改善箇所説明図

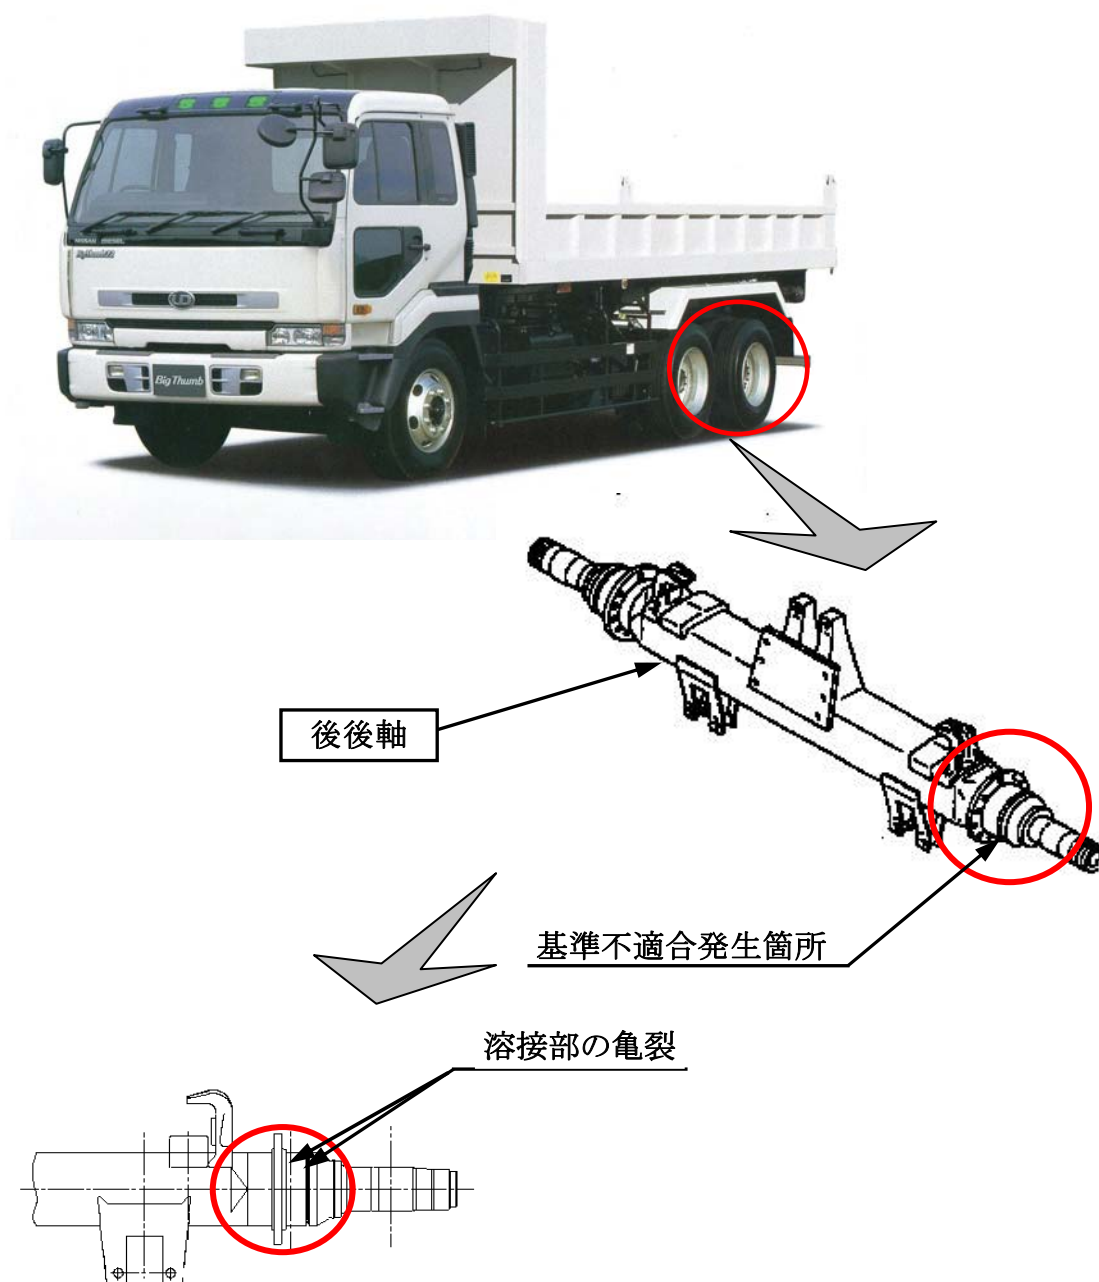
大型貨物車(後前1軸駆動3軸車)の後後軸において、一部の車両で、使用環境に対する強度の余裕が少ないため、当該車軸に亀裂が発生する場合がある。そのため、そのままの状態で使用を続けると、亀裂が進行し、最悪の場合、車軸が折損するおそれがある。

全車両、後後軸を対策品と交換する。また、車両使用上の注意喚起を行う。

識別： 後後軸後方中央部に白色ペイントを塗布する。
